公告号: A21-058

FC6B系列可编程控制器规格之更改

FC6B 系列可编程逻辑控制器加 CPU 模块:全系列(5 种)

<串口规格 1>

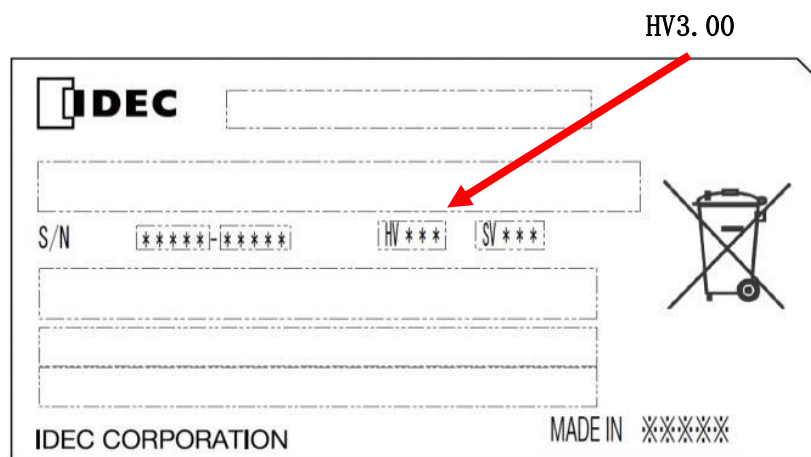
串口接口将被添加如下。另外, 扩展模块的最大数量将从 2 个增加到 4 个。

接口形式	串口
通信规格	RS232C or RS485 可选
接口形式	RJ45
线缆	CAT. 5STP
最大波特率	115, 220 bps
最大线缆长度	RS232C:5M, RS485:200 m
隔离	不带内部隔离
通信功能	维护通信、用户通信、Modbus RTU(主/从)
